Věc: Brno-Maloměřice St.6 – Adamov, BC

Vysvětlení/ změna/ doplnění zadávací dokumentace č. 3
ve smyslu § 98 a § 99 zákona č. 134/2016 Sb., o zadávání veřejných zakázek, ve znění
pozdějších předpisů (dále jen „ZZVZ“)

V poskytnuté projektové dokumentaci ve výkresech č. D.2.1.8.1 Detaily je vyobrazen detail ,B'

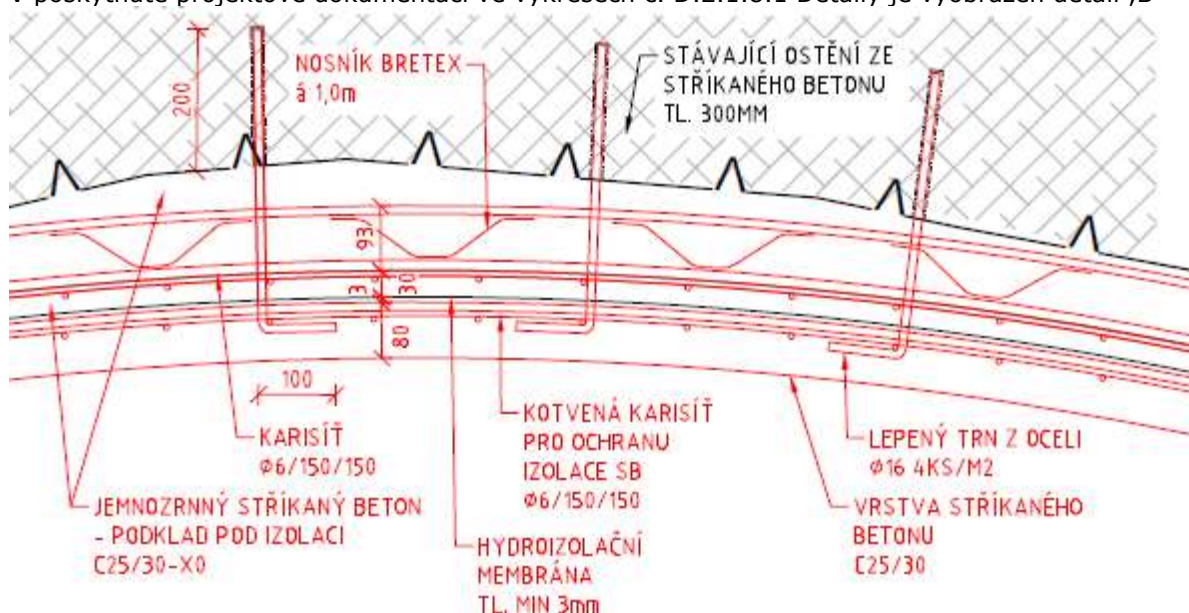
souvrství stříkaného betonu a hydroizolace ve vrchlíku tunelu. V tomto navrženém řešení jsou nosník BTX a I. vrstva KARI sítě umístěny nad hydroizolací, tudíž jak BTX a KARI sítě budou vystaveny vlivům vlhka a podzemních vod a tím pádem bude docházet i nich ke korozi. Vzhledem k tomu, že se zde nejedná o dočasnou konstrukci primárního ostění, tak jak je tomu u nově budovaných tunelů, které v průběhu životnosti konstrukce tunelu neplní nosnou funkci, ale konstrukci trvalou s nosnou funkcí vrchlíku. Ptáme se zda by neměla být už tato konstrukce BTX + KARI sítě také chráněna foliovou hydroizolací, jiným slovy neupraví projektant tento detail, tak aby nedošlo ke korozi nosné konstrukce BTX a KARI sítí?

Odpověď: Funkce stříkaného betonu je navržena jako výplňová pro zarovnání nerovností před aplikací stříkané izolace.

Při použití rubové fólie by vrstva stříkaného betonu tvořila separaci od skalního líce tunelu, což by nebylo vhodné.
